RENESAS TECHNICAL UPDATE

製品分類	MPU&MCU	発行番号	TN-SH7-A575B/J	Rev.	第2版
題名	SH-Ether EtherC/E-DMAC ステータスレジスタ(EESR)に関する 使用上の注意について(2)		情報分類	技術情報	
適用 製品	下記参照	対象ロット等	関連資料	下記参照	
		全ロット

SH-Ether 内蔵イーサネットコントローラ用ダイレクトメモリアクセスコントローラ(E-DMAC)の EtherC/E-DMAC ステータスレジスタ(EESR)に関しまして、以下のような不具合があり、使用方法に制限があります。

図 1. E-DMAC EESR 割り込み要因セット不具合タイミング

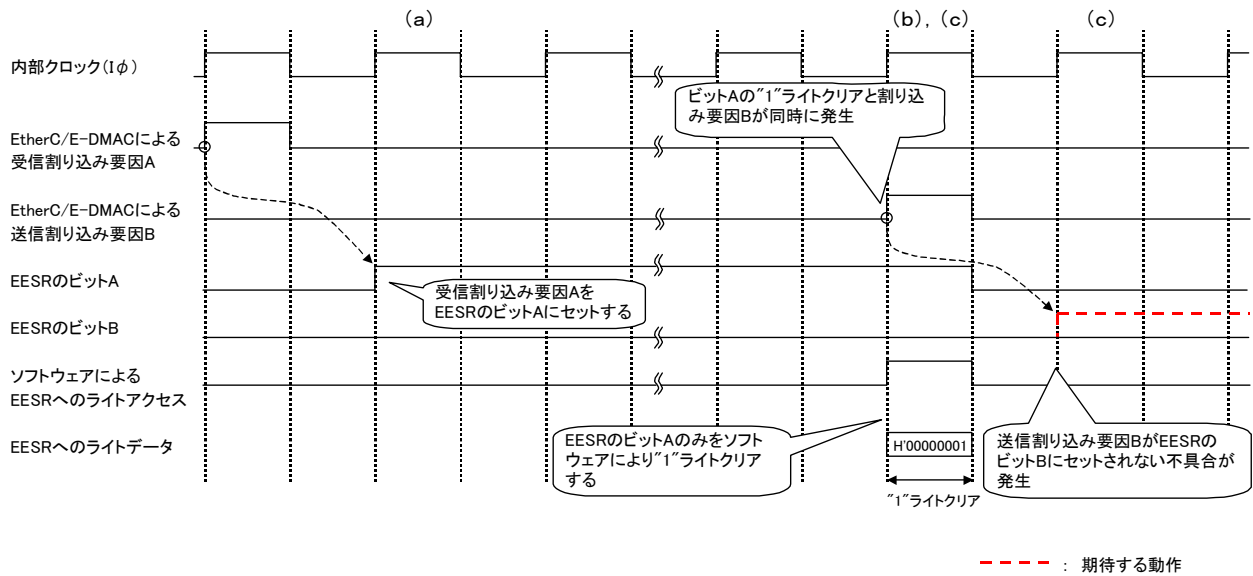
SH-Ether 内蔵 E-DMAC の EESR にセットされるステータスを割り込み要因として使用した場合に、ソフトウェアによる EESR の“1”ライトクリアと EtherC、または、E-DMAC による EESR へのステータス割り込み要因のセットが競合することにより、割り込み要因が EESR にセットされない場合があります。例として、図 1. に EESR 割り込み要因セット不具合タイミングを示します。

- (a) EESR の受信割り込み要因と送信割り込み要因を同時に使用した場合、EtherC、または、E-DMAC からの受信割り込み要因 A が EESR のビット A にセットされ、割り込みが発生します。
- (b) 割り込みハンドラで、ソフトウェアにより EESR のビット A を“1”ライトクリアします。
- (c) ビット A を“1”ライトクリアするタイミングと、EtherC、または、E-DMAC からの送信割り込み要因 B が同時に発生した場合に、ビット A はクリアされますが、送信割り込み要因 B が EESR の該当ビットにセットされない場合があります。

図 2 . フレーム送信完了(TC)以外の割り込み処理時に送信ディスクリプタの状態を監視することによる対応方法

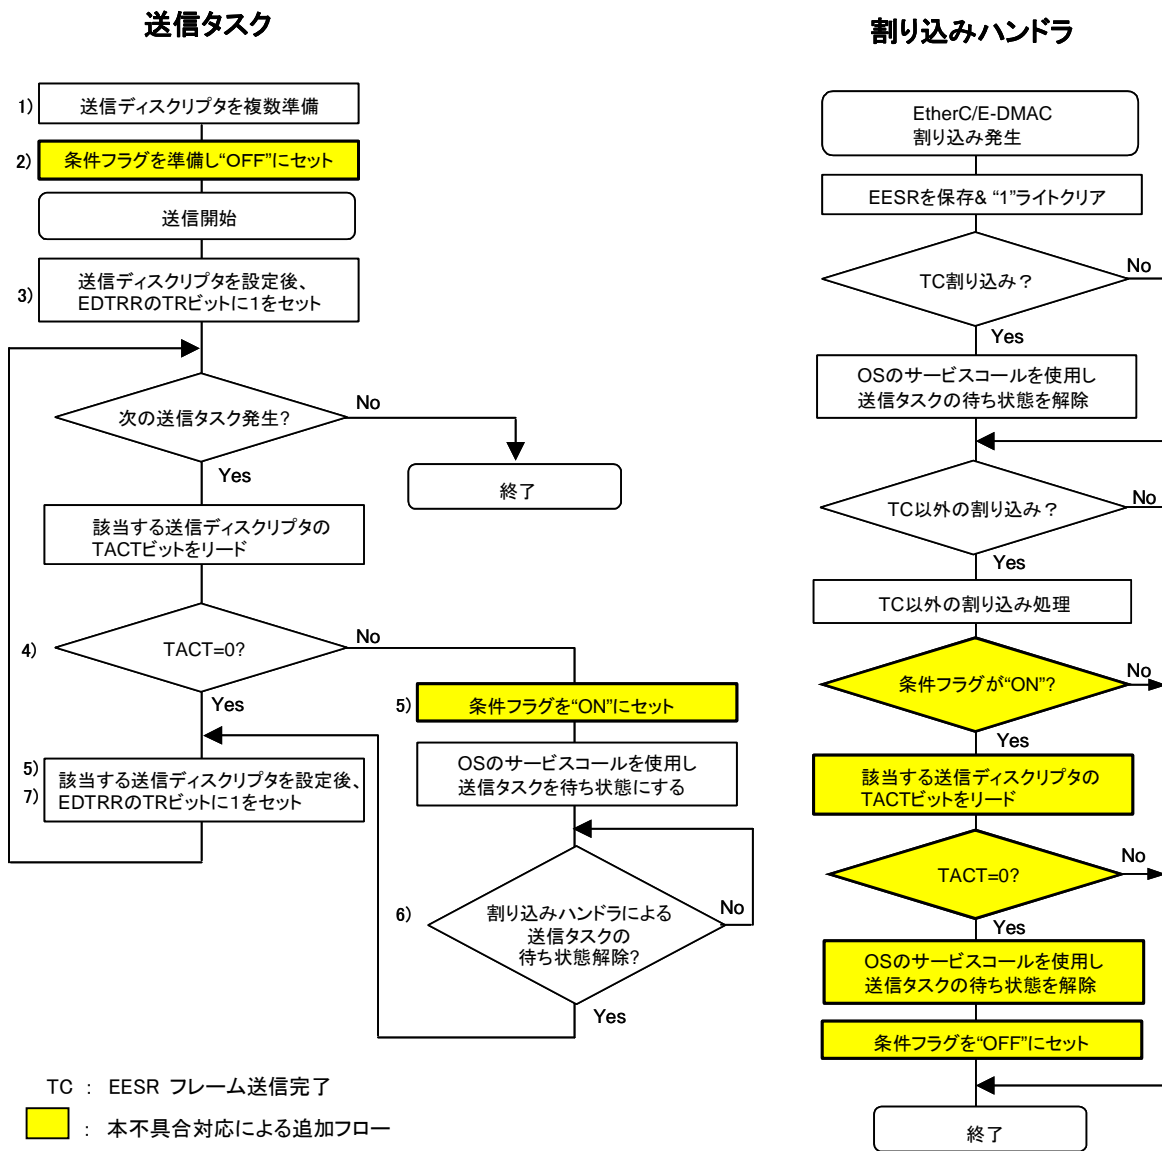
(a) フレーム送信完了(TC)以外の割り込み処理時に、送信ディスクリプタの状態を監視することによる対応方法

- 1) 複数フレームを送信出来るように送信ディスクリプタを複数準備します。
- 2) 5)及び割り込みハンドラで使用する”条件フラグ”(送信ディスクリプタの TACT ビットをリードするための条件フラグ)を準備し、条件フラグを”OFF”にセットして下さい。
- 3) 送信フレームを最初の送信ディスクリプタに設定後、E-DMAC 送信要求レジスタ(EDTRR) bit0(TR)をセットし、送信を開始します。
- 4) 次の送信フレームを送信ディスクリプタに設定する際は(送信するタスクが発生した際)、該当する送信ディスクリプタの TACT ビットをチェックして下さい。
- 5) TACT ビットが”0”の場合は、送信フレームを該当する送信ディスクリプタに設定後、EDTRR の TR ビットをセットし送信を開始します。
TACT ビットが”1”の場合は、条件フラグを”ON”にセットし、OS のサービスコール (例:セマフォの獲得)により送信タスクを待ち状態にします。

注) EDTRR の TR ビットをセットする場合には、必ず EDTRR をリードし TR ビットが”0”であることを確認後にセットして下さい。

- 6) 送信タスクの待ち状態が解除されるまで待ちます。なお、割り込みハンドラで OS のサービスコール (例:セマフォの返却)によりタスクの待ち状態を解除させる条件は以下の2つです。
 - a) TC 割り込みが発生した場合。
 - b) TC 以外の割り込みが発生し、且つ、条件フラグが”ON”で、且つ、TACT=0 の場合。
条件フラグが”ON”のときにのみ TACT をチェックすることで不要な処理を削減できます。なお、タスクの待ち状態解除に続いて条件フラグを”OFF”にセットします。
- 7) 送信タスクが待ち状態から解除され実行状態になった場合、送信フレームを該当する送信ディスクリプタに設定後 EDTRR の TR ビットをセットし送信を開始して下さい。

図 3 . タイムアウト処理を付加することによる対応方法

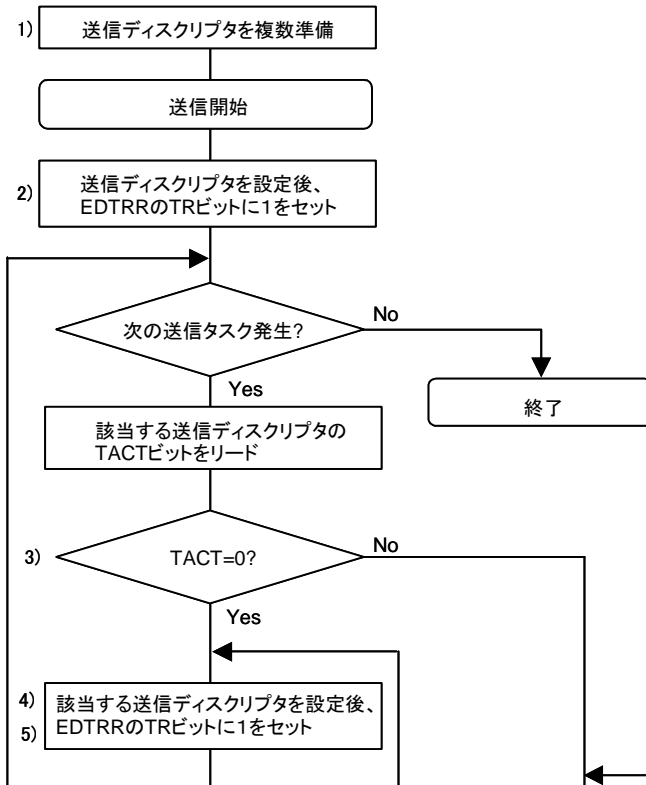
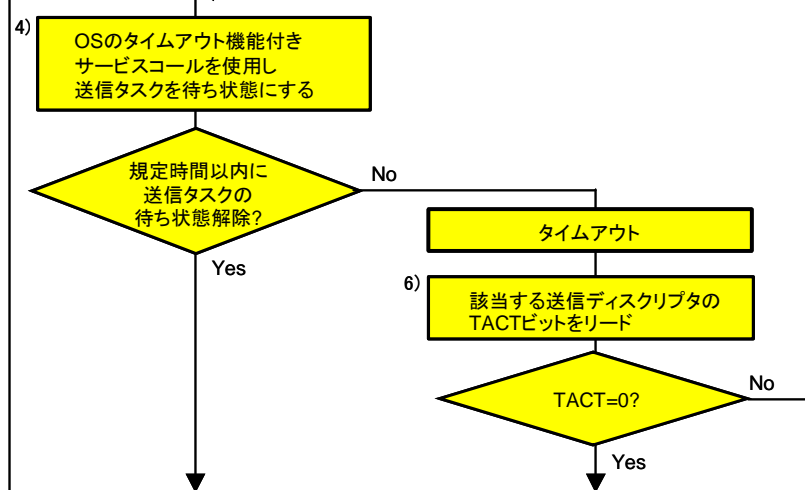
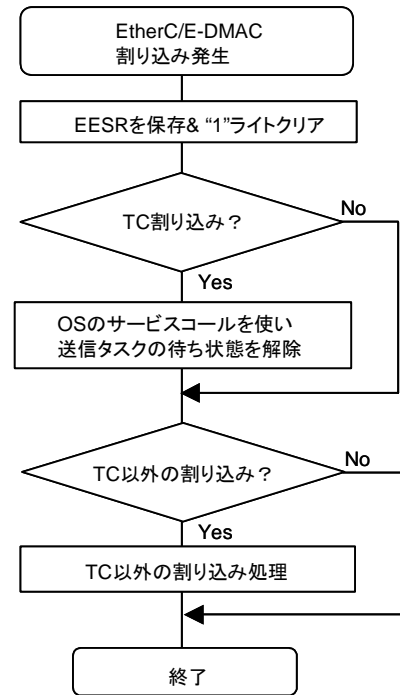
(b) タイムアウト処理を付加することによる対応方法

- 1) 複数フレームを送信出来るように送信ディスクリプタを複数準備します。
- 2) 送信ディスクリプタ設定後、E-DMAC 送信要求レジスタ(EDTRR) bit0(TR)をセットし、送信を開始します。
- 3) 次の送信フレームを送信ディスクリプタに設定する際は(送信するタスクが発生した際)、該当する送信ディスクリプタの TACT ビットをチェックして下さい。
- 4) TACT ビットが"0"の場合は、送信フレームを該当する送信ディスクリプタに設定後 EDTRR の TR ビットをセットし送信を開始します。TACT ビットが"1"の場合は、OS のタイムアウト機能付きサービスコール(例:セマフォの獲得(タイムアウト有り))により送信タスクを待ち状態にします。

注) EDTRR の TR ビットをセットする場合には、必ず EDTRR をリードし TR ビットが"0"であることを確認後にセットして下さい。

- 5) 規定時間以内に送信タスクの待ち状態が解除され実行状態になった場合、送信フレームを該当する送信ディスクリプタに設定後 EDTRR の TR ビットをセットし送信を開始して下さい。なお、送信タスクの待ち状態解除は割り込みハンドラにて TC 割り込みが発生した時に行って下さい。

- 6) 規定時間経過しタイムアウトしたときは、該当する送信ディスクリプタの TACT ビットをチェックして下さい。
 TACT ビットが”0”の場合は、送信フレームを該当する送信ディスクリプタに設定後 EDTRR の TR ビットをセットし、送信を開始します。TACT ビットが”1”の場合は、OS のタイムアウト機能付きサービスコールによりタスクを待ち状態にするか、或るいは、ソフトウェアリセットによりイーサネット関係のすべてのモジュールを初期化して下さい。
